1.	doprojektowanie instalacji wody chłodniczej 10/15C	W.Zdziennicki	31.10.12
numer	zmiana	opracował	data
TEMAT: MAUZOLEUM MARTYROLOGII WSI POLSKICH WRAZ Z ZAGOSPODAROWANIEM TERENU			
LOKALIZACJA:			
MICHNIÓW DZIAŁKI NR EW. 297,298,299,300,301,302			
INWESTOR: MUZEUM WSI KIELECKIEJ UL. JANA PAWŁA II 6 25-025 KIELCE			
GENERALNY PROJEKTANT: <div> NIZIO DESIGN INTERNATIONAL MIROSLAW NIZIO  UL. INŻYNIERSKA 3 / 4 03-410 WARSZAWA</div>			
PROJEKTANT: <div> BIURO PROJEKTÓW "SANMED" s.c. 01-633 WARSZAWA, UL. GDAŃSKA 2 lok. 58 tel. (0-22) 833 38 84 fax. (0-22) 832 23 21</div>			
PROJEKTANT:		PODPIS:	
mgr inż. ANDRZEJ KULESZA upr. MAZ/0204/POOS/08			
ZESPÓŁ PROJEKTOWY:			
mgr inż. WOJCIECH ZDZIENICKI			
SPRAWDZAJĄCY:			
mgr inż. MAREK JANISZEWSKI upr. St-126/80			
FAZA PROJEKTU:			
PROJEKT BUDOWLANO-WYKONAWCZY			
TREŚĆ RYSUNKU:			
INSTALACJA W.CH. - SCHEMAT			
SKALA:		DATA.:	
*_*		31-10-2012	
TEMAT:	BRANŻA:	GRUPA:	NR RYS.:

MWP	S	00	37
		02

SZCZEGÓŁ PODŁĄCZENIA KLIMAKONWEKTORA

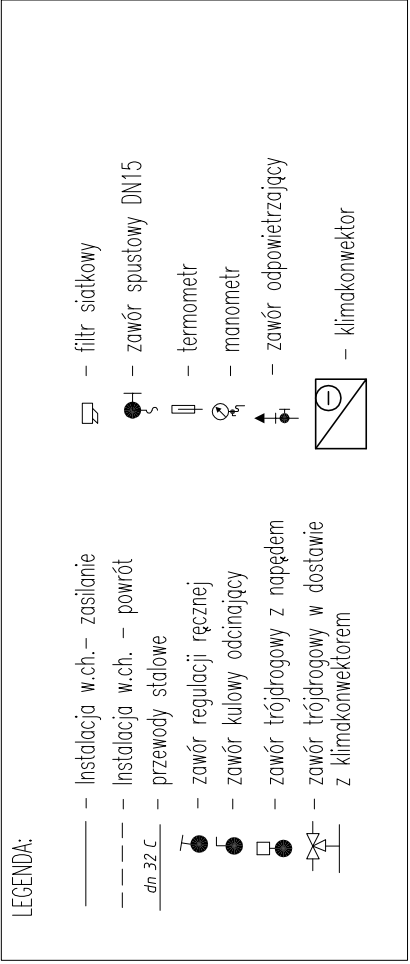
UWAGA: KLIMATYZATOR W POMIESZCZENIU SERWEROWNI BEZ ZMIAN, WG RYSUNKU PODSTAWOWEGO			
2.	zamiana klimatyzatorów typu split na klimakonwektory zasilane wodą chłodniczą	W.Zdziennicki	31.10.12
